ევროპული ბალი

კორექტირება

ექსპერტიზა

ქ. თბილისში, ალ. ყაზბეგის N34, N 34 ა-ს და N 34 გ-ს მიმდებარედ, ქ. ირინე სხირტლაძის N2-ში საბავშვო ბაღის სამშენებლო დოკუმენტის პროექტის არქიტექტურული ნაწილის შეფასების ანგარიში.

სურათი 1. მიწის დონის განსაზღვრის სქემა

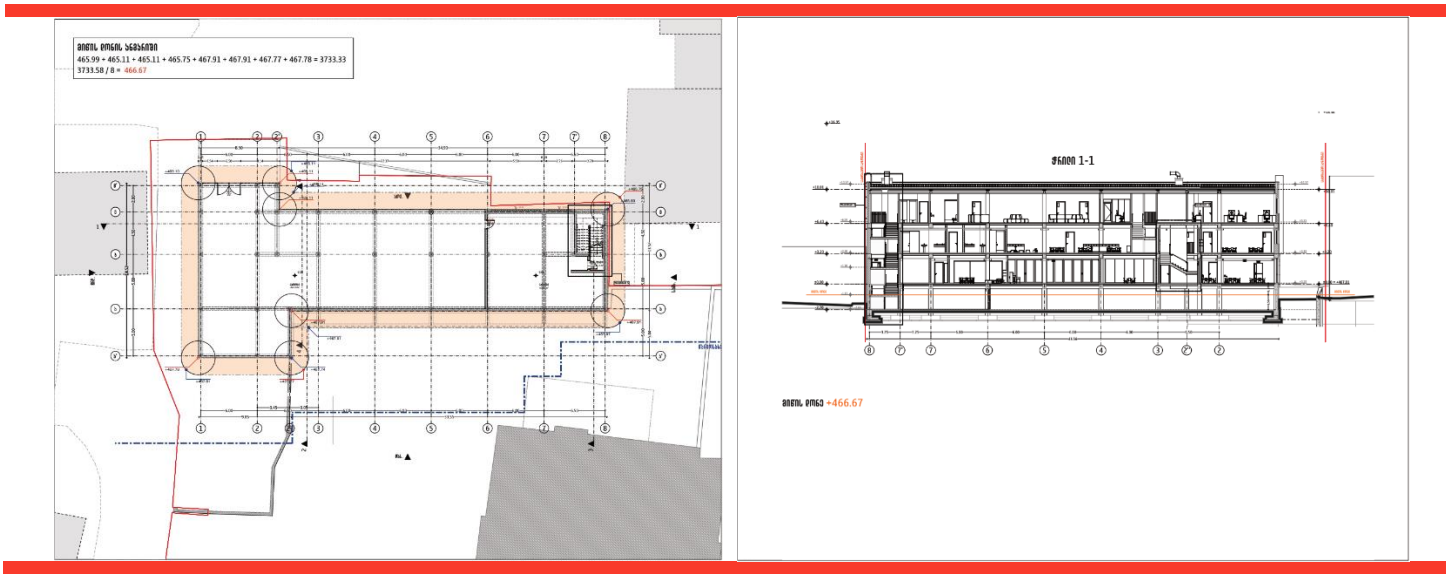
დაკავებულობის ჯგუფი	დაგეგმილი		
	შენობის სიმაღლე (მ) (მიწის დონის ზემოთ)	სართულიანობა (მიწის დონის ზემოთ)	ნიშნულები
სწ-2	13.27[6]	3	-2.70 – +6.40
სგ		2	±0.00 – +6.40
სქ		3	±0.00 – +6.40

[6] სიმაღლე მიწის დონის ზევით.

სურათი 2. უსაფრთხო ადგილი

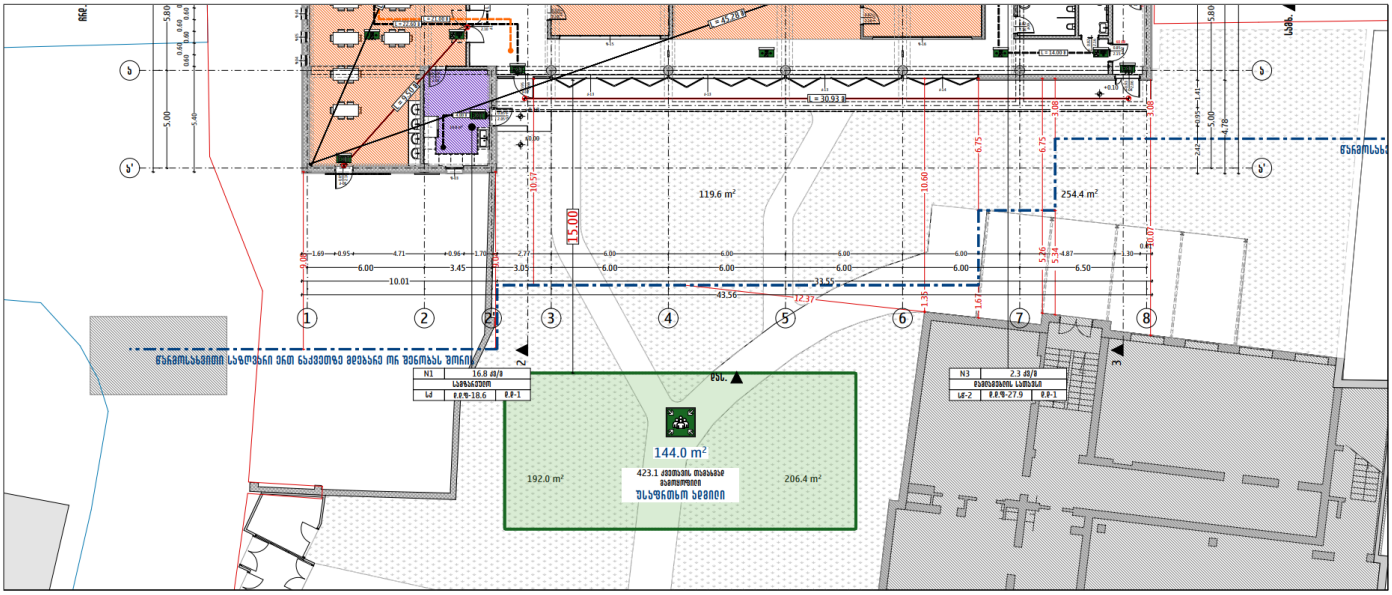
3.6. უსაფრთხო ადგილი: 423.1 ქვეთავის თანახმად, შენობიდან არანაკლებ 15 მ-ის მოშორებით, სგ ჯგუფის 251 დამკავებლისთვის გამოყოფილია არანაკლებ 141 კვ.მ-ის უსაფრთხო ადგილი (1 დამკავებელზე 0,56 კვ.მ). (იხ. სურათი 2)

სურათი 3. გარე კედლის ცეცხლმედეგობისა და ღიობების ფართობის ანგარიშის სქემა 602 და 705.8 ცხრილების შესაბამისად, ხანძარსაწინააღმდეგო მანძილისა და ღიობის დაცხვის ხარისხის მიხედვით

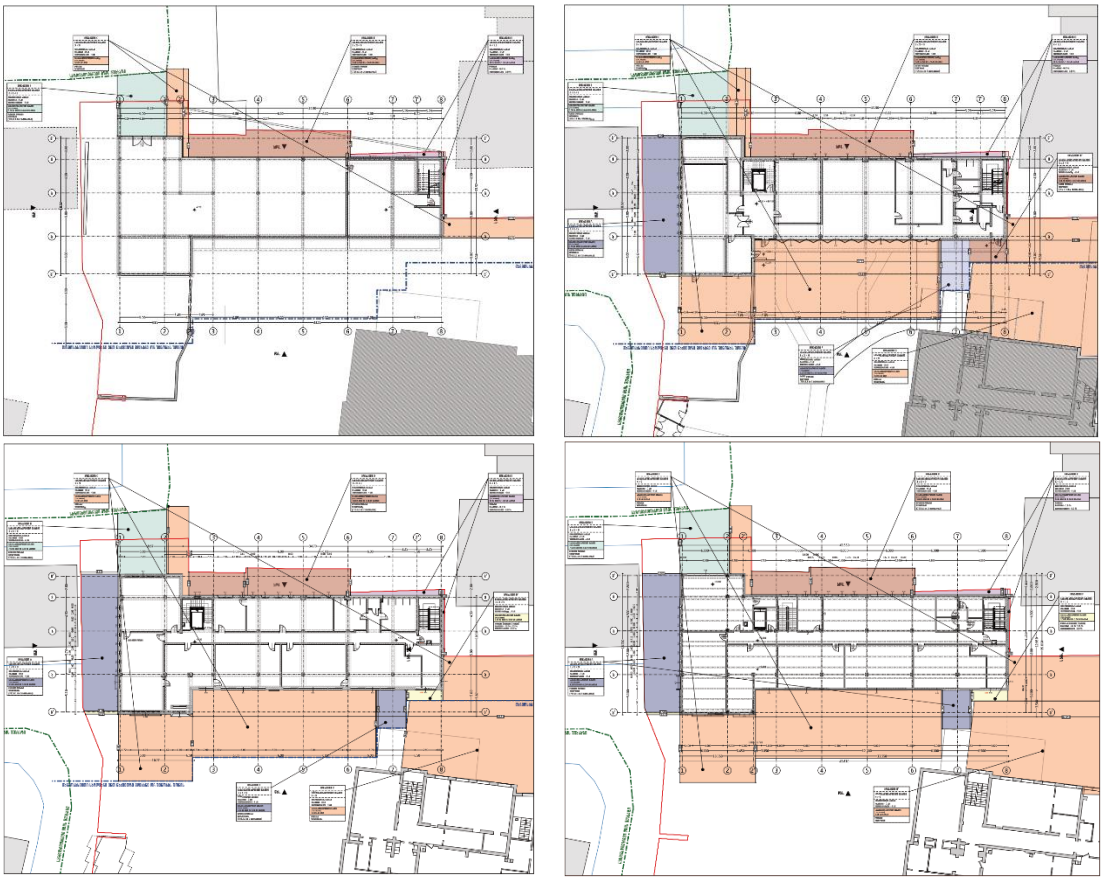
6.1. ფასადები სადაც ღიობებია გათვალისწინებული, წესების თანახმად სხვადასხვა ოდენობით იზღუდება ხანძარსაწინააღმდეგო მანძილის მიხედვით. ამ გარემოებების გათვალისწინებით, გარე კედლის ღიობების ფართობი ხანძარსაწინააღმდეგო მანძილისა და ღიობის დაცვის ხარისხის მიხედვით წესების შესაბამისად არის დაგეგმარებული (ცხრილი 705.8). 705.8.1 ქვეთავის მე-2 გამონაკლისის თანახმად, ვინაიდან II B ტიპის კონსტრუქციის შენობების გარე კედლებს 3მ და მეტი ხანძარსაწინააღმდეგო მანძილის შემთხვევაში არ მოეთხოვება ცეცხლმედეგობის ხარისხი, დაუცველი ღიობების დასაშვები რაოდენობა შეუზღუდავია.

6.2. გათვალისწინებულია 705.11 ქვეთავის შესაბამისი პარაპეტი.

სურათი 4. პროექტში გამოყენებული თაბაშირმუტაოს და საიზოლაციო მასალის ანაწყობი ტიხრის ცეცხლმედეგობის დამადასტურებელი სერთიფიკატი

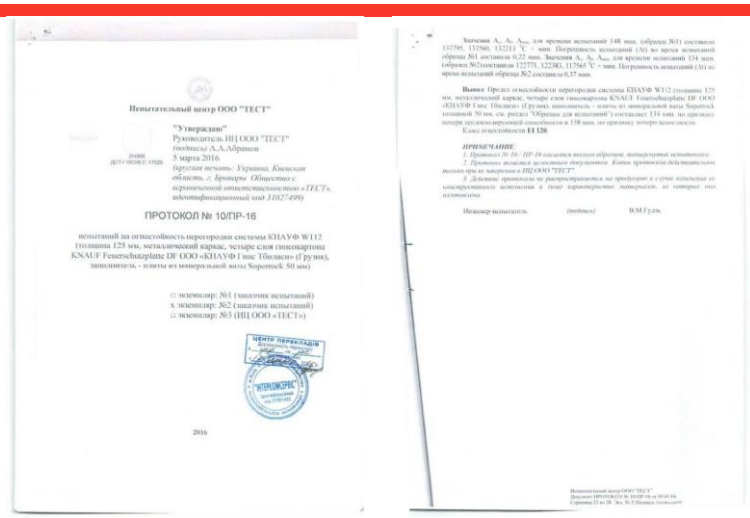
8.1. შერეული დაკავებულობები პროექტში გვხვდება ±0.00 - +6.40 ნიშნულზე. მათი გამმიჯნავი ტიხრების ცეცხლმედეგობის ხარისხი არანაკლებ 1სთ-ია (15 სმ კაჟბადის ხრეშის ბეტონის წყობის ერთეული (ბლოკი) (იხ. ცხრილი 721.1(2)) და თაბაშირმუყაოს და საიზოალაციო მასალის ანაწყობი (იხ. სურათი3)).

8.3. გზა-კიბე N2 (შიგა გასასვლელის გზა-კიბე), რომელიც აკმაყოფილებს 1022.2 ქვეთავის მოთხოვნებს კონსტრუქციასთან დაკავშირებით. იგი აკავშირებს 4 სართულს და სხვა სივრცეებისგან გამიჯნულია არანაკლებ 2 სთ-ის მქონე ცეცხლმედეგობის შემომზღუდავებით > არანაკლებ 4 სთ (20-30 სმ კაჟბადის ხრეშის ბეტონის წყობის ერთეული (ბლოკი) და 25სმ მასიური, კაჟბადის შემავსებლიანი ბეტონი. იხ. ცხრილი 721.1.(2)) და (13 სმ თაბაშირმუყაოს და საიზოლაციო მასალის ანაწყობი (იხ. სურათი3)

8.4. 713 ქვეთავისა და კერძოდ 713.4 ქვეთავის თანახმად როგორც ლიფტის, ისე სავენტილაციო შახტებისთვის დაცულია არანაკლებ 1 სთ (13 სმ თაბაშირმუყაოს და საიზოლაციო მასალის ანაწყობი (იხ. სურათი3);
